改善箇所説明図

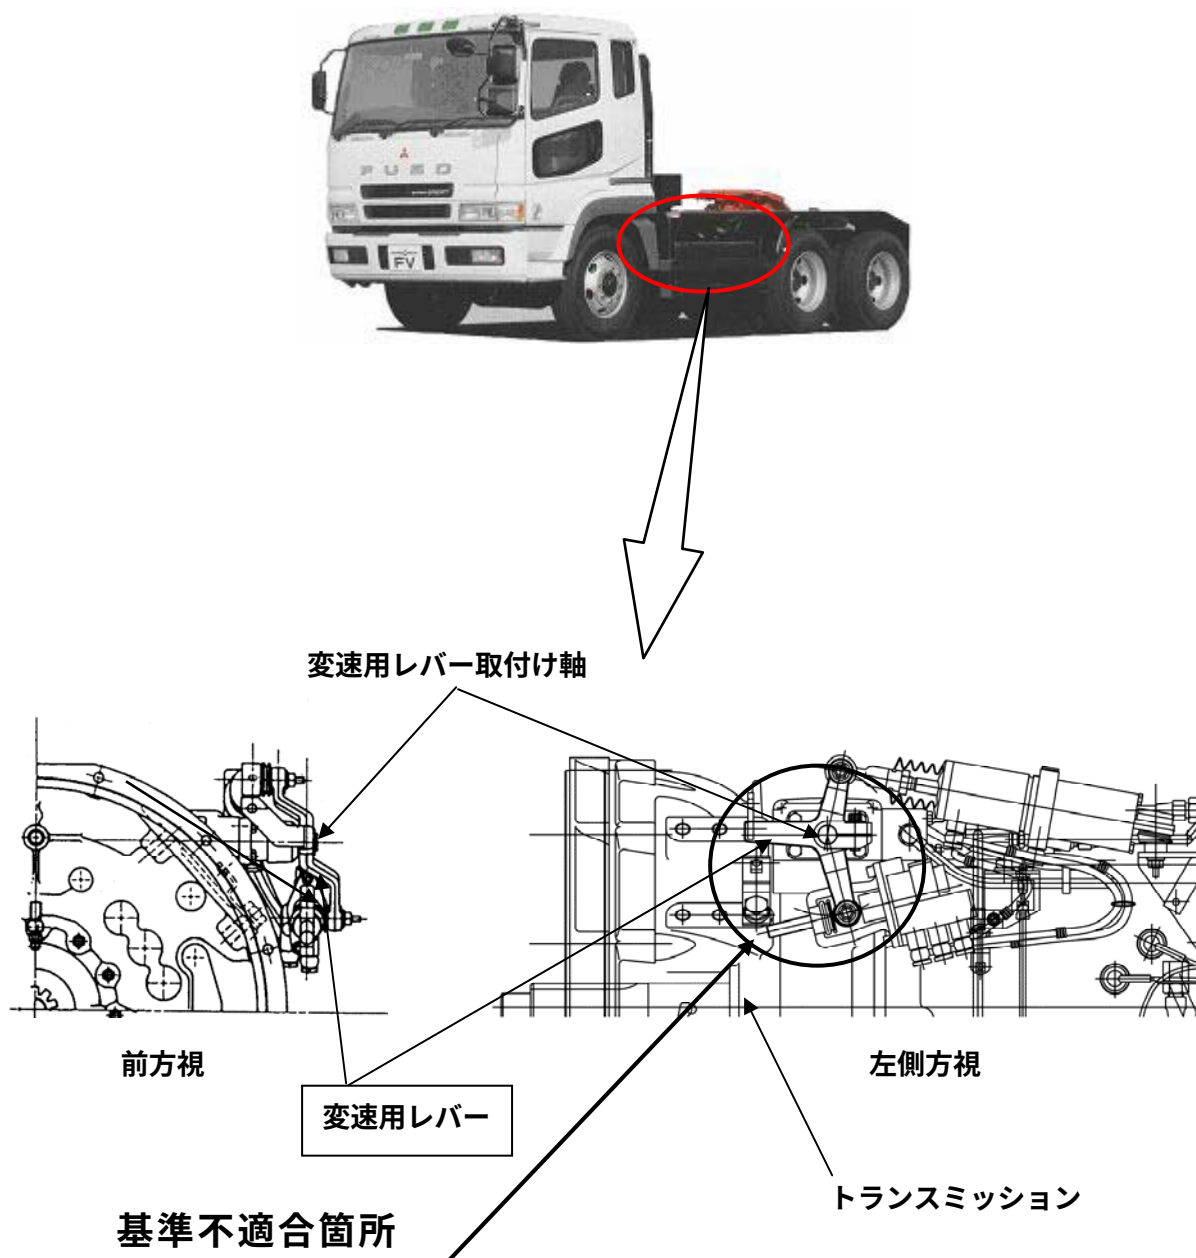
ミッションに装着された変速用レバーの取付け構造が不適切なため、変速操作の繰返しにより、当該レバーの取付け部に緩みが生じるものがある。そのため、そのままの状態で使用を続けると、変速操作がしにくくなり、最悪の場合、レバーが外れ、変速操作ができなくなるおそれがある。

全車両、変速用レバー一式を対策品と交換する。
